# Yttrande över samrådsunderlag nya rötkammare Henriksdalsberget

Jag, Konstantinos Irina, boende i Saltsjöqvarn, Nacka (c:a 500 meter ifrån föreslagna verksamheten) har tagit del av Stockholm Vatten och Avfalls plan att bygga två nya rötkammare m.m. på och under sydvästra delen av Henriksdalsberget.

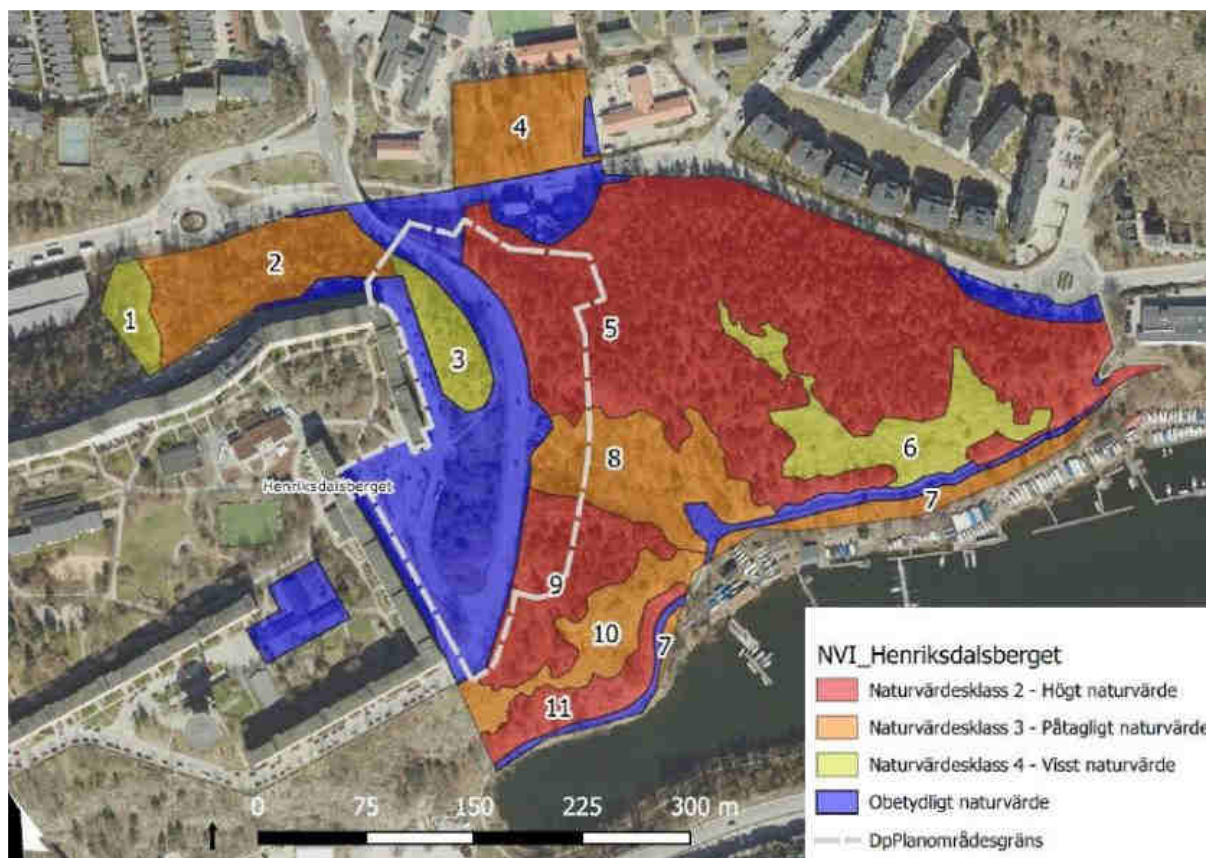
Naturvärdesinventeringen som 2020 genomfördes av Pro Natura på uppdrag av Nacka kommun som samrådsunderlag för Henriksdalsbackens detaljplan<sup>2</sup> visar att bara 650 meter ifrån planområdet konstaterades **två naturvärdesobjekt av naturvärdesklass 2 och 3**. Tyvärr gjordes ingen naturvärdesinventering för hela gröna bältet runt Henriksdalsringen men vi kan anta att naturvärdesobjekten fortsätter till väst mot planområdet.

## 2. Antikvarisk bedömning av fornminne

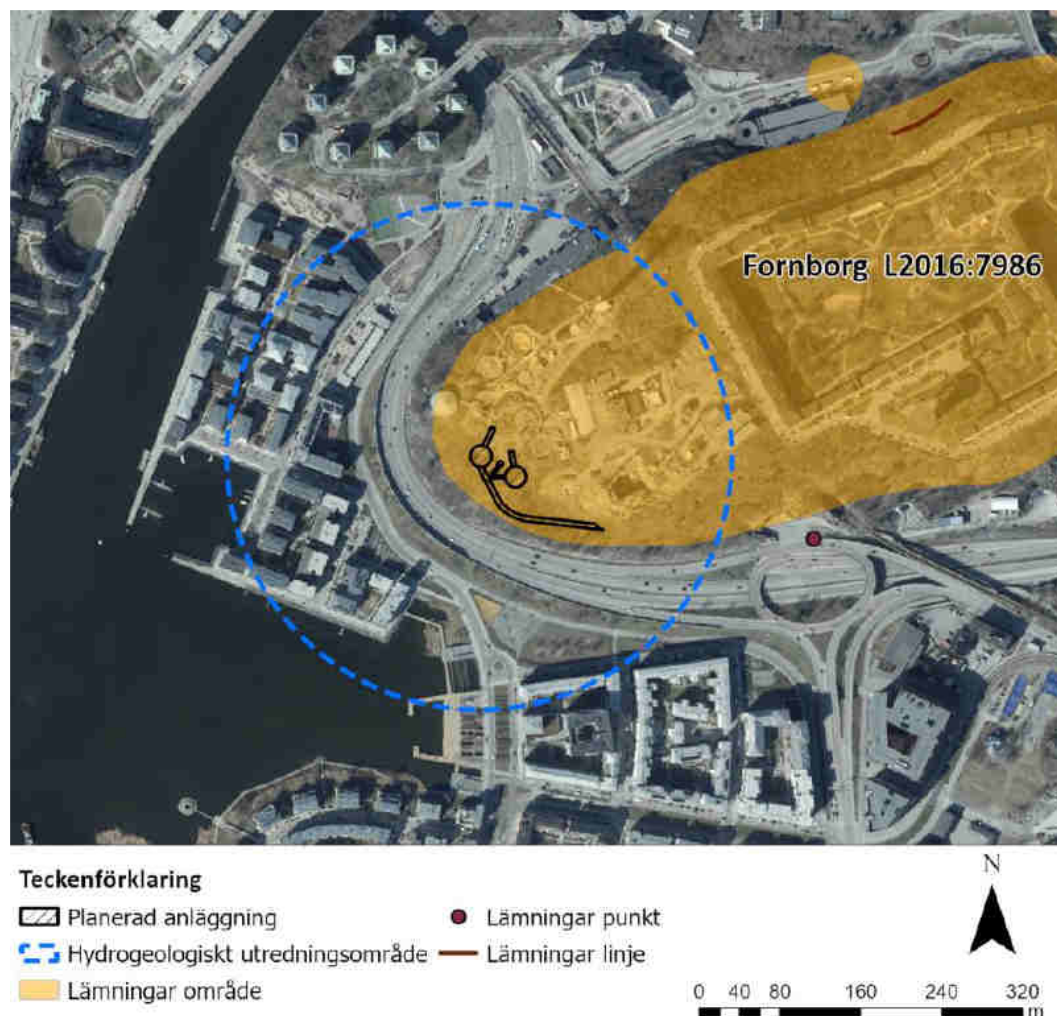
I samrådsunderlaget omnämns också murrester av en fornborg. Samrådsunderlaget medger att "ingen antikvarisk bedömning har gjorts och lämningen bedöms skadad". Vidare står det "Den typ av lämning som har identifierats inom utredningsområdet, mur, bedöms inte vara sättningskänslig då området för lämningen är berg i dagen samt att lämningen bedöms ligga ytligt".

Samrådsunderlaget redovisar inte hur man har kommit fram till dessa slutsatser trots att en antikvarisk bedömning av fornminnet inte har gjorts. Det är en gissningslek.
